PROYECTO VENAO POINT

**PRIMERA
INFORMACION
ACLARATORIA
DEIA-DEEIA-AC-0029-
0902-2023**

Plano N°13: Planta de Corte y Relleno solo para (Calles y Servidumbre Vial) (Vista de Quebrada Sin Nombre 4

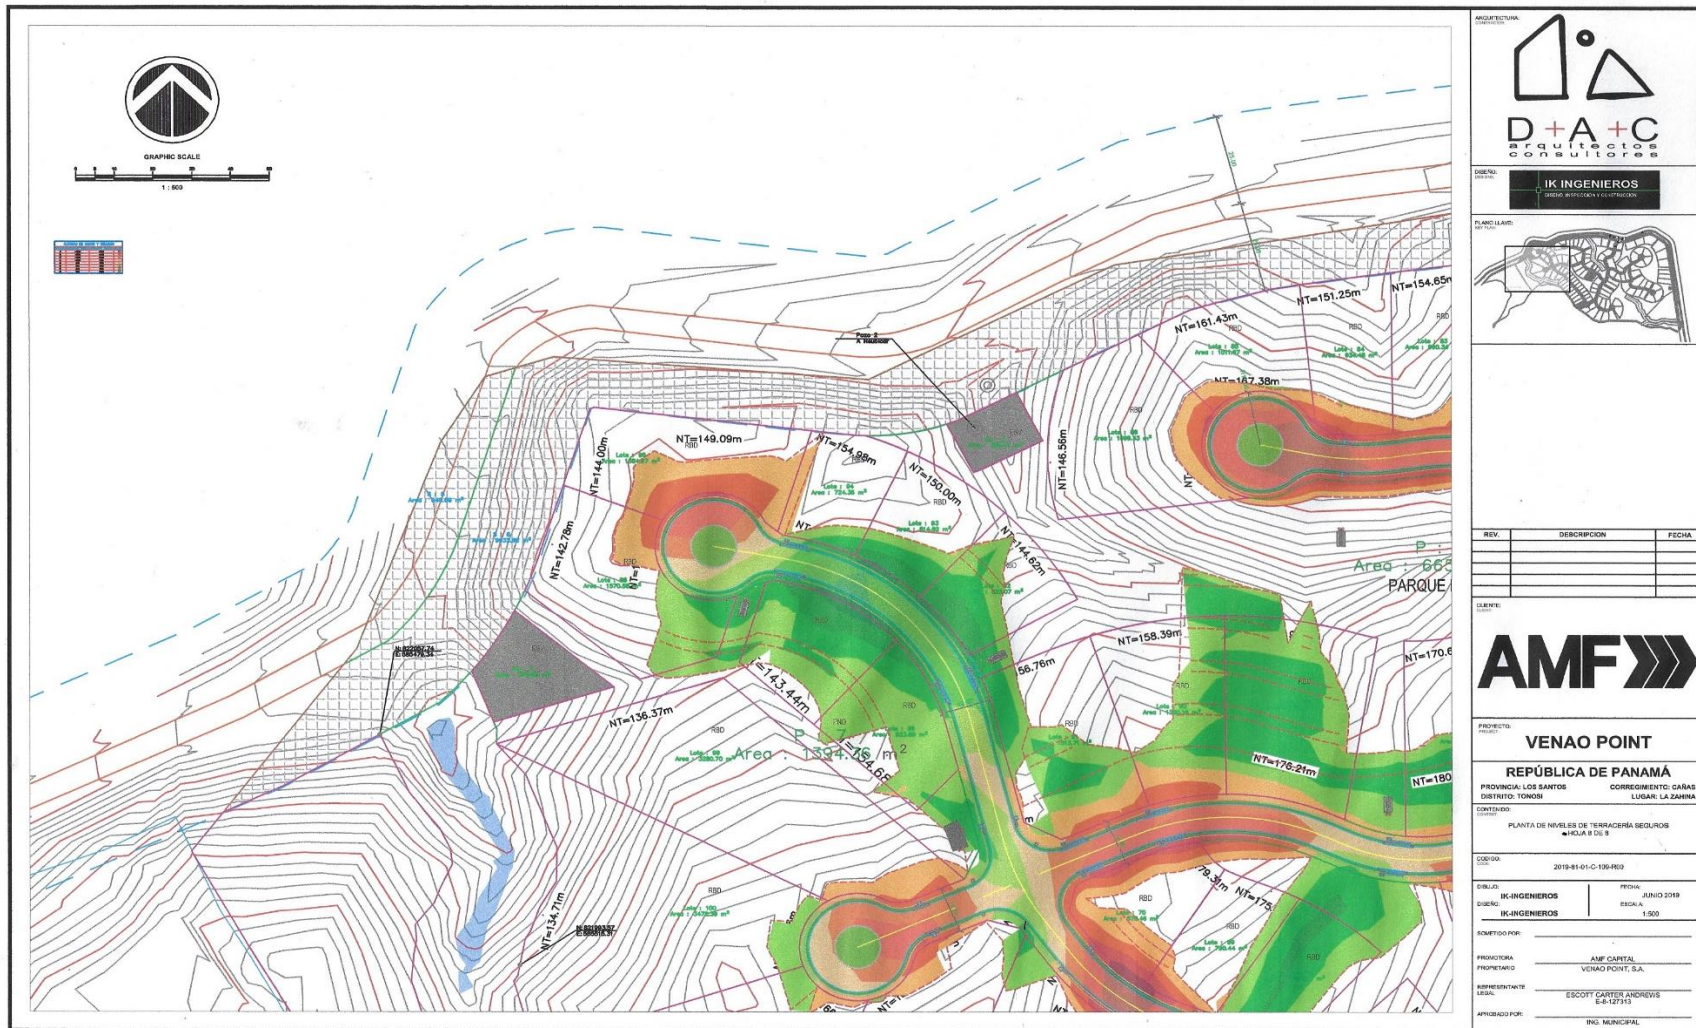
En la Página 077 del EslA, punto 5.4.2 **Construcción / ejecución**, indica “*Nivelación Final del Terreno a grado de diseño. Todo el Material resultante del corte será utilizado en el relleno. Para realizar la construcción de las infraestructuras y las actividades posteriores contempladas en la construcción, se nivelará el terreno a grado de diseño*”. Sin embargo, no se indica el volumen de tierra a remover. Además, Durante la inspección de campo se evidencio que la topografía es irregular. Por lo que se solicita:

- a) Presentar Planos de Los Perfiles de corte y relleno, donde se establezca: el volumen de movimiento de tierra a generar en el proyecto y volumen de material de relleno e indicar los niveles seguros de terracería.
- b) De generar excedente de material en la adecuación del terreno, se requiere: Presentar coordenadas UTM con DATUM específico, donde se va a depositar el material (Botadero)
- c) En caso de que el dueño de la propiedad no sea el promotor del proyecto, presentar Registros (s) Público (s) de las fincas, autorizaciones y copia de las cedula del dueño; ambos documentos debidamente notariados. En caso de que el dueño sea Persona Jurídica, deberá presentar Registro Público de la Sociedad.
- d) Presentar línea base del área donde se depositará el material excedente, en caso de que se encuentre fuera del polígono propuesto.

- a. Siendo responsables en el proceso de aprobaciones de planos por parte de las Autoridades Competentes en cada etapa del proyecto, y más aún, en la presentación de **Planos de Infraestructura (Ventanilla Única)**, donde están representadas todas las Instituciones involucradas en el proceso , se requiere la **Resolución de Aprobación del Estudio de Impacto de Ambiental, Categoría II** del proyecto en Venao Point, razón por la cual que solo se ha elaborado de una forma preliminar los planos de perfiles de corte y relleno de las Vialidades del Proyecto **(Calles y Aceras) y (Niveles Seguros)**. Adjunto

presentamos los planos de Corte y relleno de forma preliminar de las calles y aceras. **(ANEXO I)**
